Additif 28 : Règlement ONU n° 29

Révision 2 – Amendement 4

Complément 4 à la série 03 d'amendements – Date d'entrée en vigueur : 28 mai 2019

Prescriptions uniformes relatives à l'homologation des véhicules en ce qui concerne la protection des occupants d'une cabine de véhicule utilitaire

« Figure 1
Choc avant et choc contre les montants avant
La cabine est montée sur le véhicule

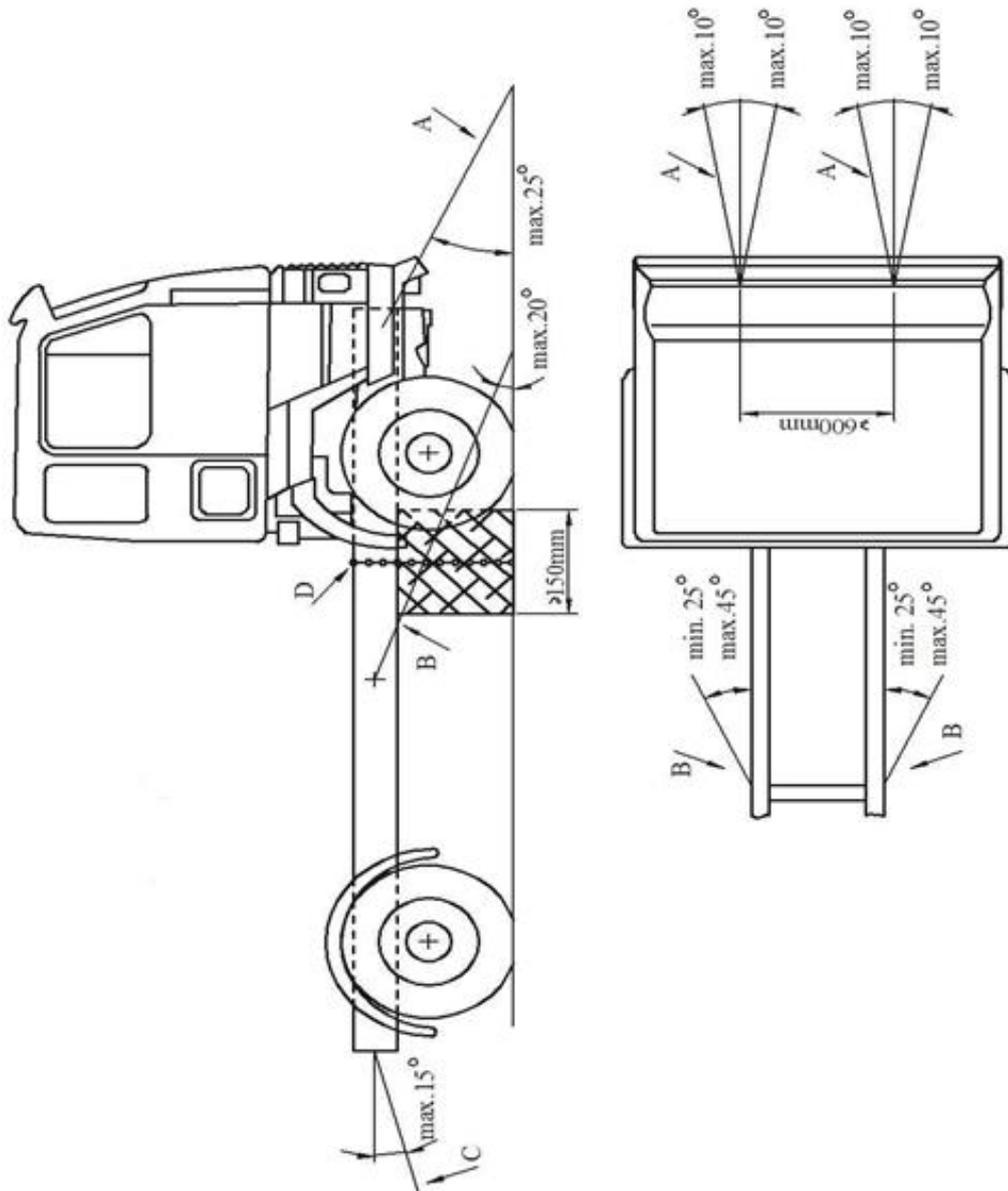
Figure 1, supprimer.

Insérer les nouvelles figures 1 et 2, comme suit :

- 1.4 Fixation longitudinale
Le mouvement de recul du châssis est limité au moyen des chaînes ou câbles A, fixés à l'avant du châssis et de façon symétrique par rapport à l'axe longitudinal, la distance entre les points de fixation étant d'au moins 600 mm. Après avoir été mis en traction, les chaînes ou câbles doivent former avec le plan horizontal un angle de 25° au plus vers le bas et leur projection sur un plan horizontal doit former un angle de 10° au plus, par rapport à l'axe longitudinal du véhicule (voir fig. 1 ci-après). Les chaînes ou câbles peuvent se croiser.

Le mouvement latéral est limité par les chaînes ou câbles B fixés de façon symétrique au châssis par rapport à son axe longitudinal. Les points de fixation sur le châssis doivent se trouver à 5 m au plus et à 3 m au moins de l'avant du véhicule. Après avoir été mis en traction, les chaînes ou câbles doivent former avec le plan horizontal un angle de 20° au plus vers le bas et leur projection sur un plan horizontal doit former un angle compris entre 25° et 45° par rapport à l'axe longitudinal du véhicule (voir fig. 1 ci-dessous).
 - 2.2 Cabine montée sur un cadre

Le mouvement latéral est limité par les chaînes ou câbles B fixés de façon symétrique au châssis par rapport à son axe longitudinal. Les points de fixation sur le châssis doivent se trouver à 5 m au plus et à 3 m au moins de l'avant du véhicule. Après avoir été mis en traction, les chaînes ou câbles doivent former avec le plan horizontal un angle de 20° au plus vers le bas et leur projection sur un plan horizontal doit former un angle de 25° au moins et de 45° au plus par rapport à l'axe longitudinal du véhicule (voir fig. 1 ci-dessous).
 - 3.2 Cabine montée sur un cadre
